**PROVINCIA DI BOLOGNA
COMUNE DI SAN BENEDETTO
VAL DI SAMBRO**

VERIFICA DI ASSOGGETTABILITÀ

INTEGRAZIONI

*Impianto di ossidazione anodica comprensivo del progetto di
installazione macchina a taglio laser e modifiche interne con
sostituzione vasche impianto ossidazione automatico e nuovi
serbatoi*

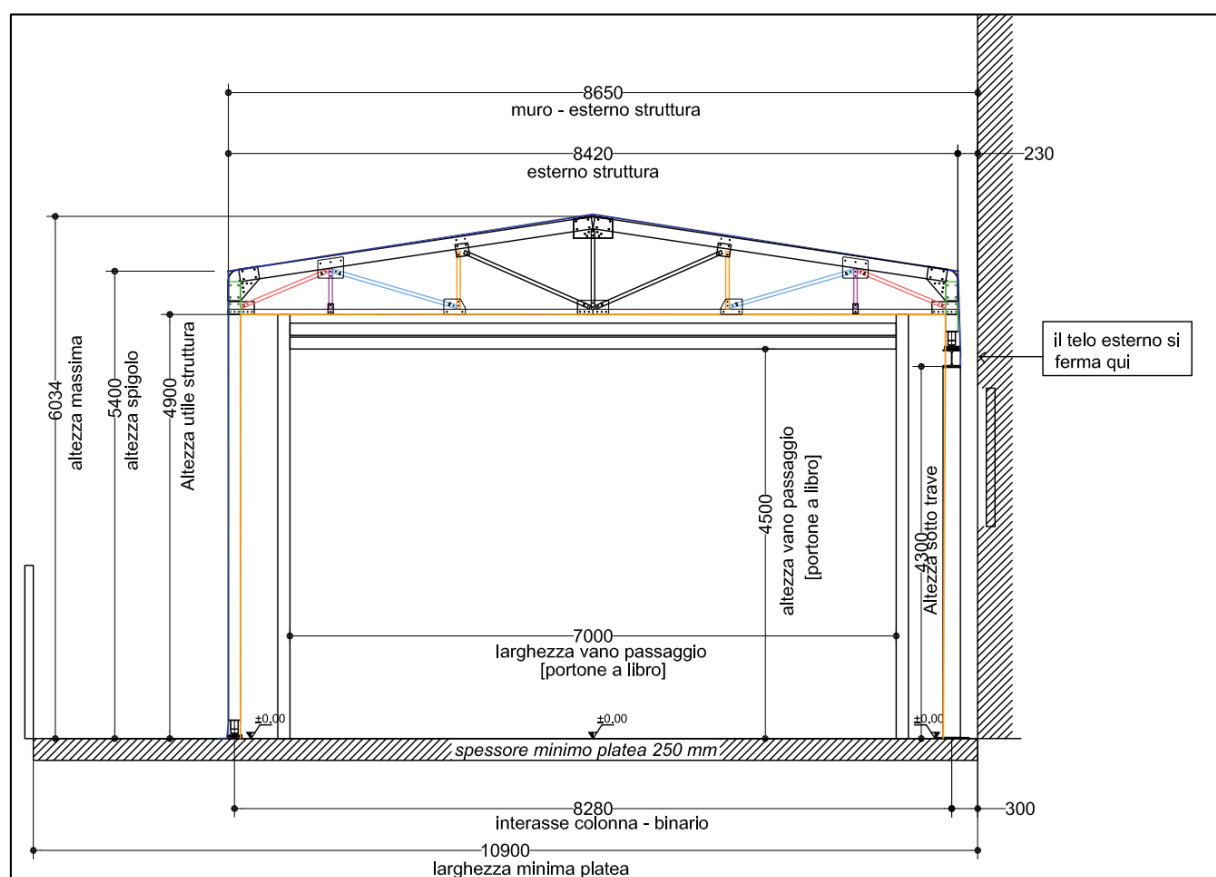
2. con riferimento alle norme del PAIR 2030, si richiede una rivalutazione degli impatti emissivi in atmosfera, mediante la presentazione di un bilancio di massa complessivo per ciascun inquinante. Inoltre, si invita a proporre soluzioni finalizzate alla riduzione degli inquinanti, in particolare per: polveri, NO₂ e COV;

In conclusione, si propone di piantumare il doppio delle piante richieste per la compensazione degli inquinanti, ovvero n.10 faggi in totale.

La proposta di piantumare il doppio delle unità arboree risiede nel fatto che saranno messe a dimora piante da vivaio, dell'altezza di circa 1,5-2 metri e non adulte, e quindi, al fine di permettere gli assorbimenti richiesti, già piante medio-piccole in numero doppio permetteranno di ottenerla e si ovvierà, così, anche alle eventuali naturali fallanze delle piante durante la crescita.

Tali alberi verranno piantumati in aree limitrofe allo stabilimento, sempre di proprietà della ditta Cav. Leo Balestri Spa.
